## 改善箇所説明図

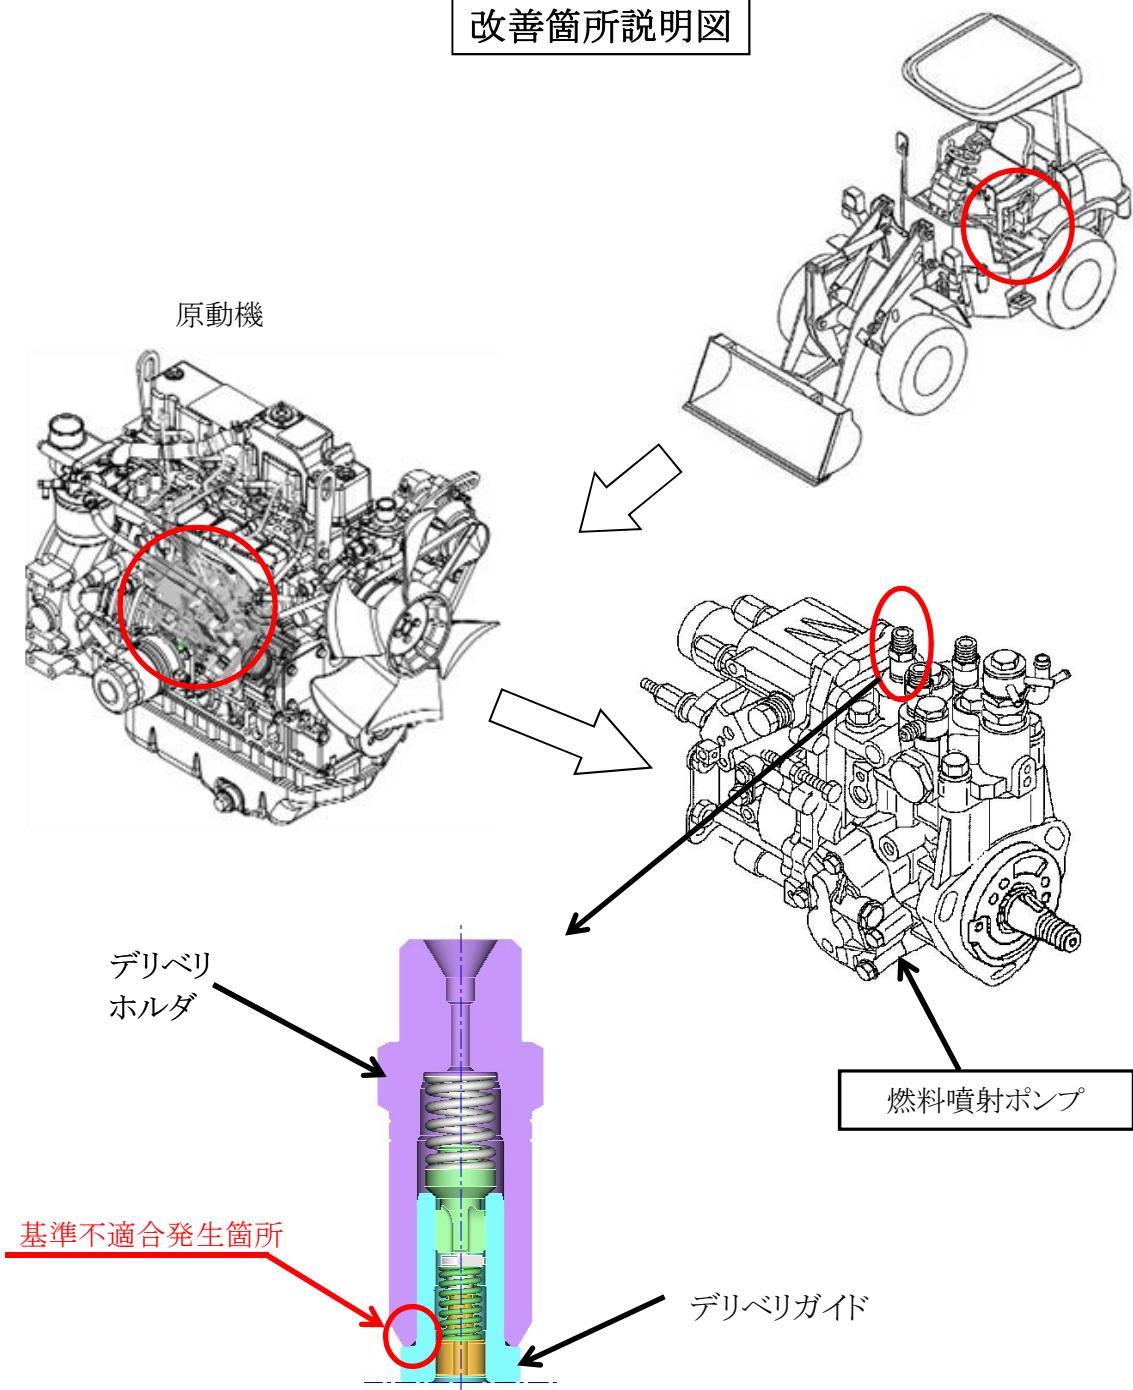
### 不具合発生箇所

原動機の燃料噴射ポンプにおいて、デリベリホルダ内部のデリベリガイドの熱処理が不適切なため、シール部に初期亀裂が発生しているものがある。そのため、そのままの状態で使用を続けると、当該初期亀裂が進展し燃料漏れが発生するおそれがある。

全車両、良品のデリベリガイドを組込んだ燃料噴射ポンプと交換する。

交換部品を示す。

燃料噴射ポンプハイドロlickヘッド取付ボルトに、緑色のペイントを塗布する。
